関西電力(株)美浜発電所1号炉 高経年化技術評価書等に係る 審査結果について

平成22年10月6日

原子力安全・保安院

【評価対象部位】 耐熱コンクリート(例)

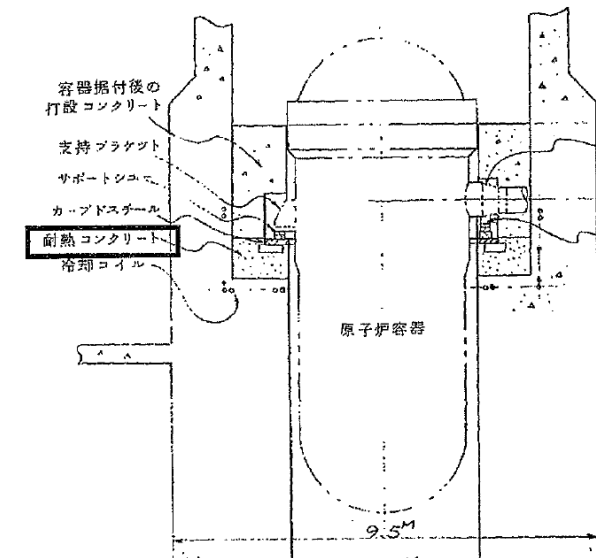
- ・ RVサポート下部のコンクリートの最高温度が、温度分布解析の結果から約180℃であることを確認。
- ・ 180℃による加熱実験データから、強度低下は初期において生じるもののその後は収束し、設計基準強度以上を維持することを確認。
- ・ 耐熱コンクリートと周辺の鋼製構造物を含む支持構造物全体の構造健全性を確認。
- ・ 定期的実施しているキャビティシール据付時の隙間計測結果を用いて、耐熱コンクリートの変形を傾向監視していくことを長期保守管理方針に追加することを確認。

指摘事項	対応結果
コンクリート構造物は、予測手法に加え直接監視を実施するのが基本であることから、耐熱コンクリートに対して、監視方法等を検討すること。	定期的実施しているキャビティシール据付時の隙間計測結果を用いて、耐熱コンクリートの変形を傾向監視することを長期保守管理方針に追加した。
